製品規格変更のご案内

変更商品 : ベアリング入 MC 防音フラッター戸車  $\phi$  42mm 【FMM-0429】

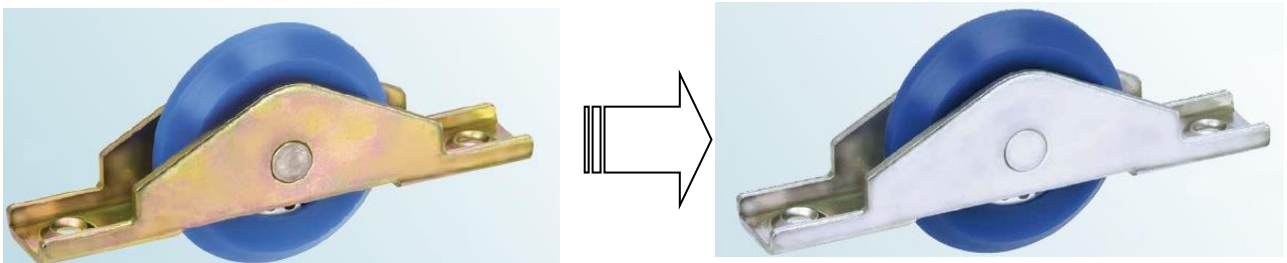
変更内容 : ① 枠の材質変更 SPCC (t2) → SUS304 (t1.8)

現枠材質) SPCC

新枠材質) SUS304

※規格変更により品番 FMM-0429 → FMS-0429
